华直当阳市 4×20MWp 地面分布式农光互补光伏电站项目

7 区、8 区、13 区初验问题汇总

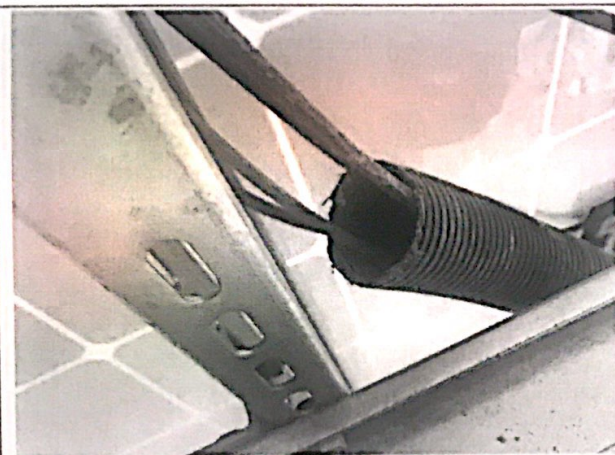
1、接地标识漆粉刷不到位。

2、螺栓未加装弹簧垫，平垫生锈不符合规范要求。

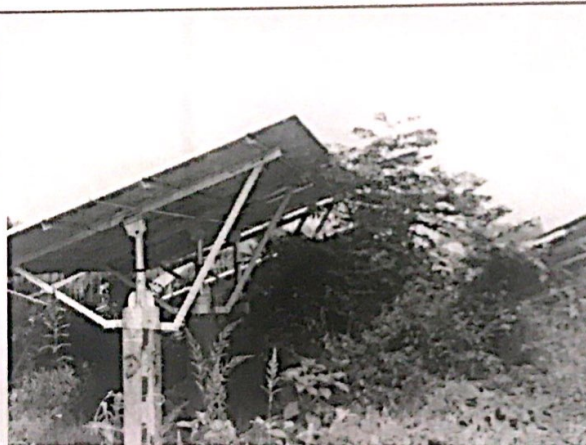
3、防火泥封堵未做。

4、组件角度不合格，角度应为 19—21 度之间，部分组件均有此类现象。

5、组件上下高低不平，需调整。

6、背拉杆垫片未紧固。

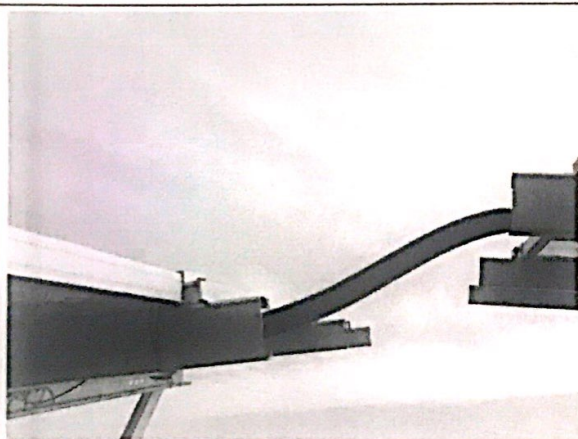
7、抱箍安装不合格。

8、背拉杆螺栓不紧固

9、PVC 管塑料未清理。

10、场区树木清理不及时。

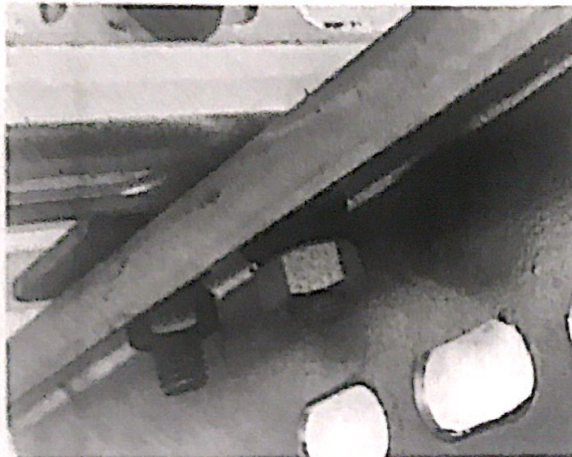
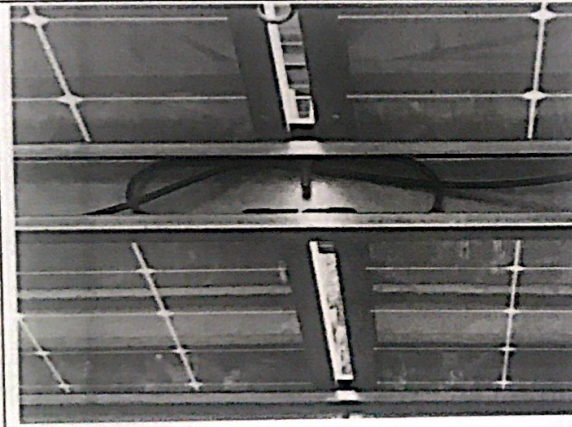
11、组与组之间连接套管没有按照图纸要求施工，应使用 PVC 管

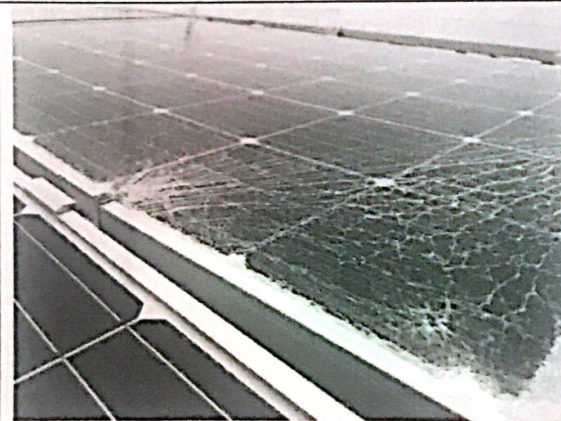
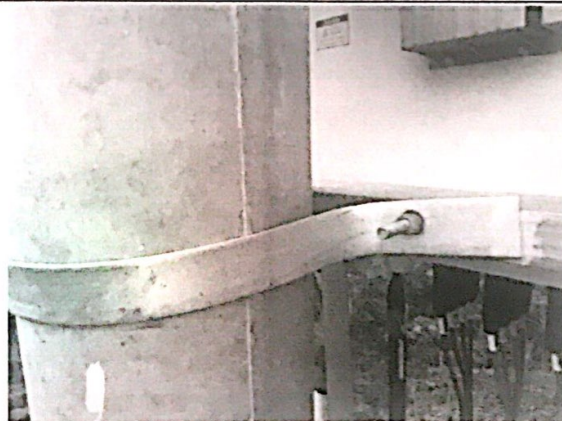
12、组件与组件接地线未做。

13、螺栓未紧固，此类现象较多。	14、汇流箱抱箍生锈，不符合规范要求。

15、MC4 接头固定位置应距离组件安装间隙 100mm 以上，接头处应位于 C 型钢上部。此类现象较多。	16、橡胶封闭环没有安装到位。

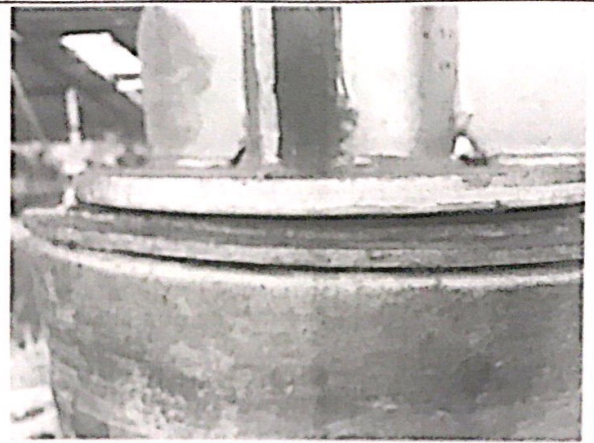
1、MC4 接头固定位置应距离组件安装间隙 100mm 以上，此类现象较多。	2、施工完成后，杂物清理不及时

3、桩头防腐、防锈不合格。	4、组件下边与下梁距离应为 400mm，实测为 325mm。

5、组件损坏，需立即更换。	6、抱箍安装不合格，没有按照要求施工。

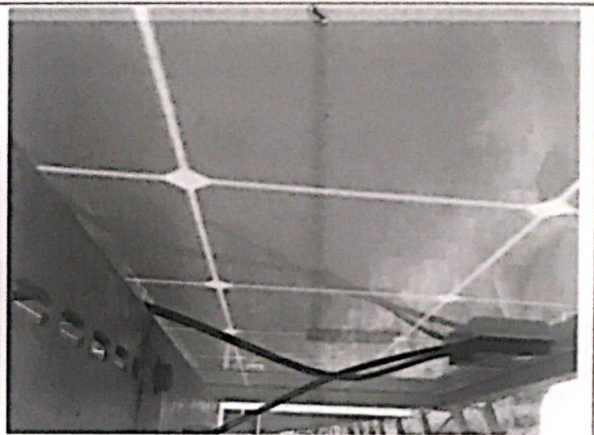
7、防火泥封堵不到位。

8、桩头焊接不合格，应该是满焊。

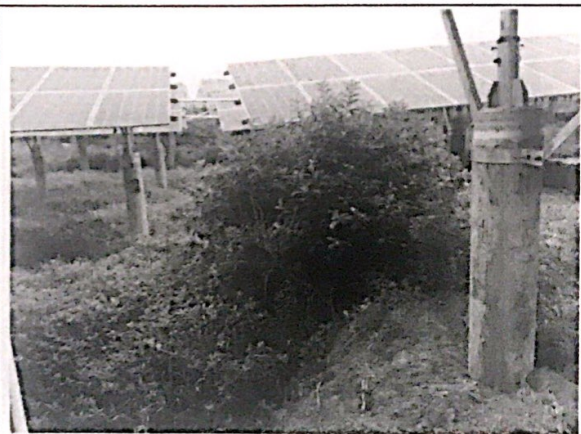
9、桩头防腐，防锈不合格。

10、施工人员将组件装反。

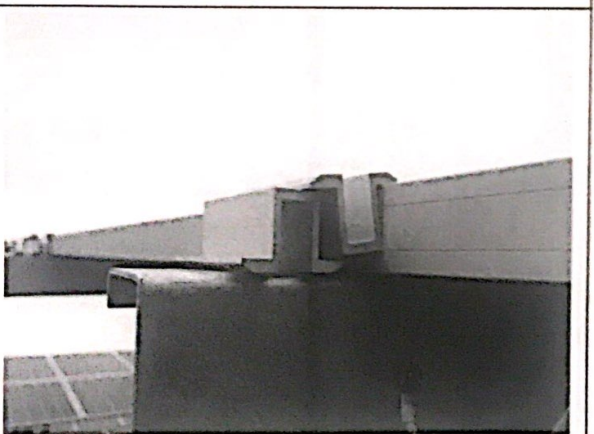
11、场区树木清理不及时。

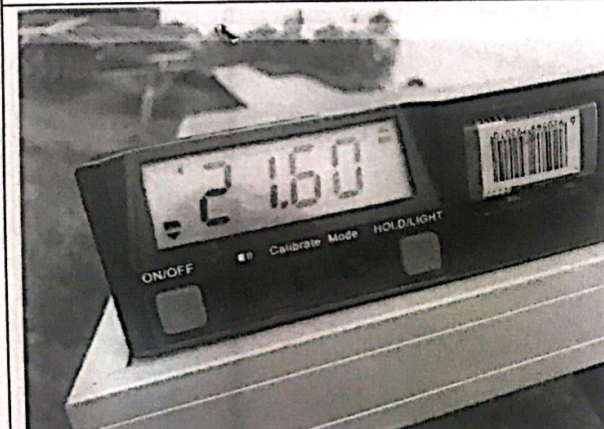
12、边压块安装不合格，应更换。

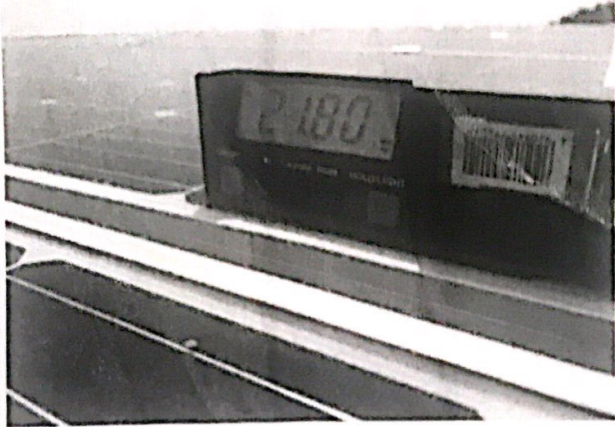
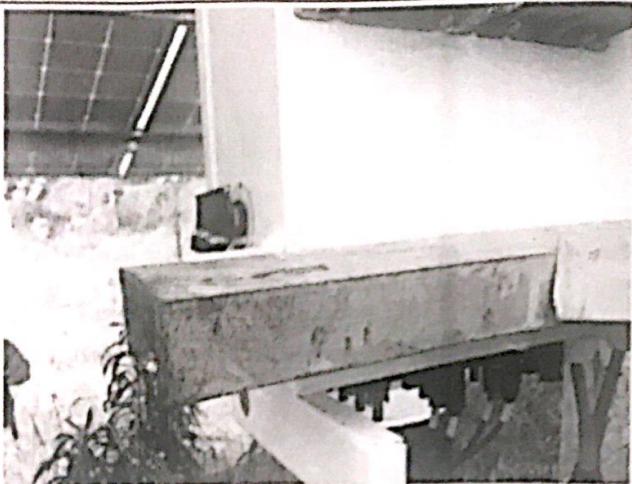
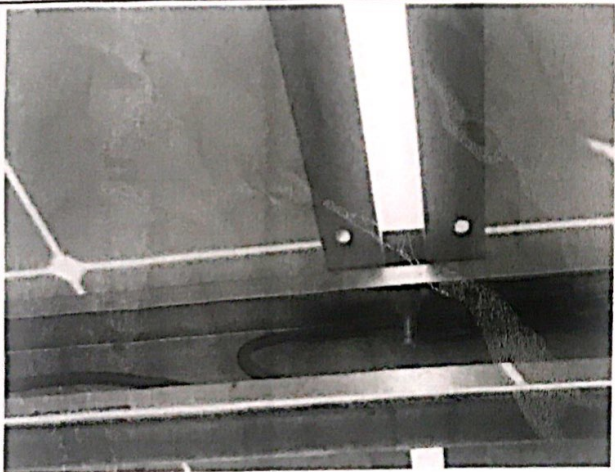
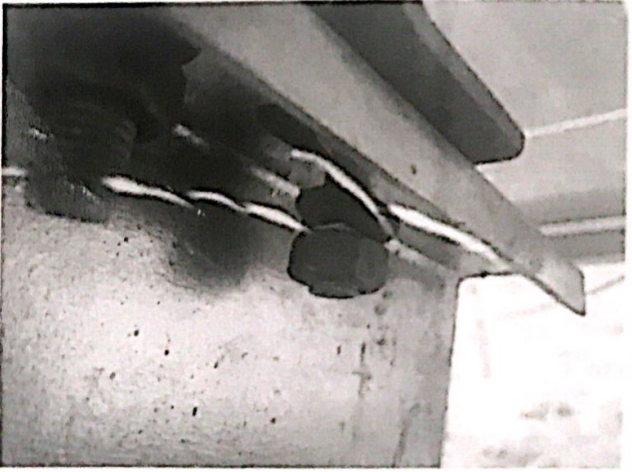
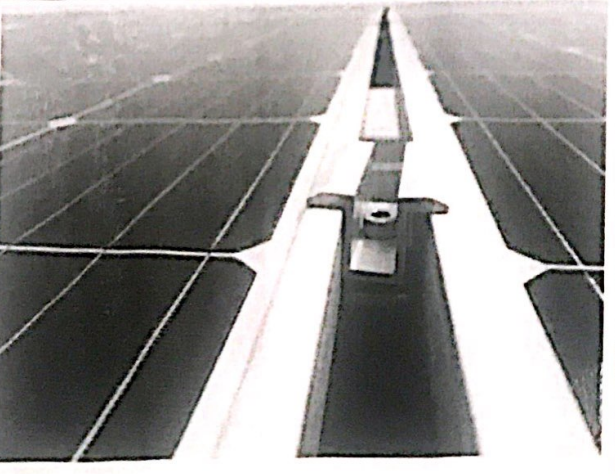
13、组件上面杂物清理不及时。	14、组件起伏不平，不符合规范要求。

15、组件角度不合格，角度应为 19—21 度之间，部分组件均有此类现象。

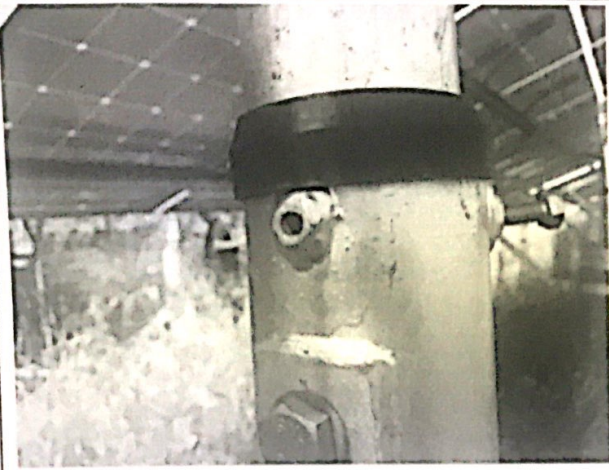
1、组件角度不合格，角度应为 19—21 度之间，部分组件均有此类现象。	2、汇流箱抱箍安装不合格，防腐、防锈不符合要求。

3、MC4 接头固定位置应距离组件安装间隙 100mm 以上，此类现象较多。。	4 、螺栓未紧固，此类现象较多。

5、中压块安装不合格，需调整组件距离。	6、桩头防腐、防锈不符合规范要求。

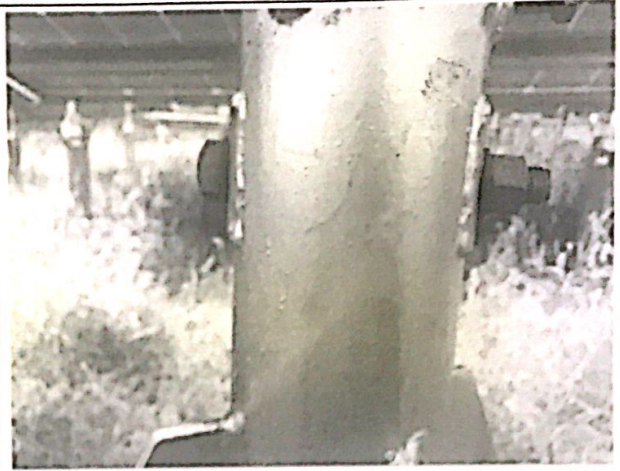
7、缺少固定立柱螺栓。

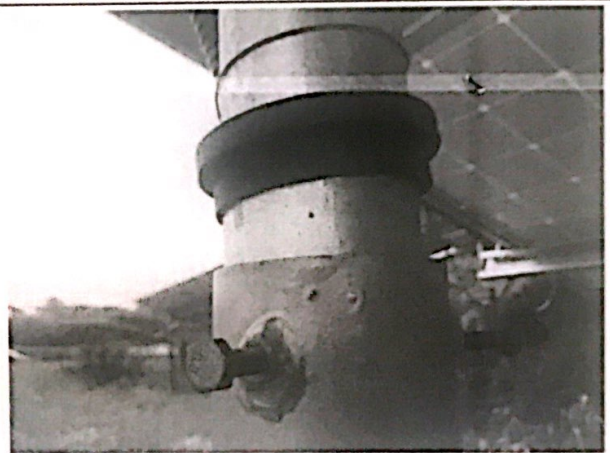
8、未加装弹簧垫。

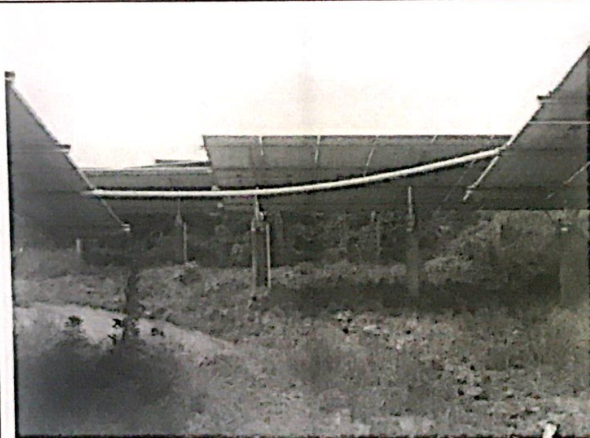
9、场区杂草清理不及时。

10、橡胶封闭环安装不到位。

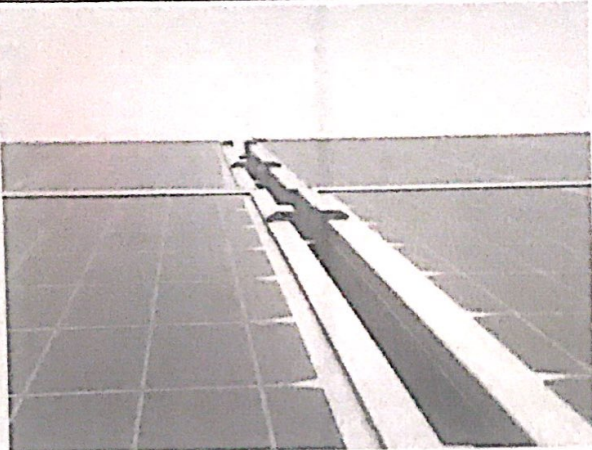
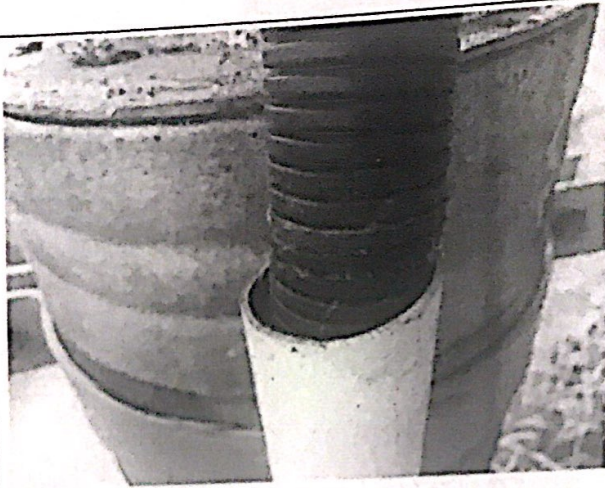
11、电缆跨度太大，距离近 3M。
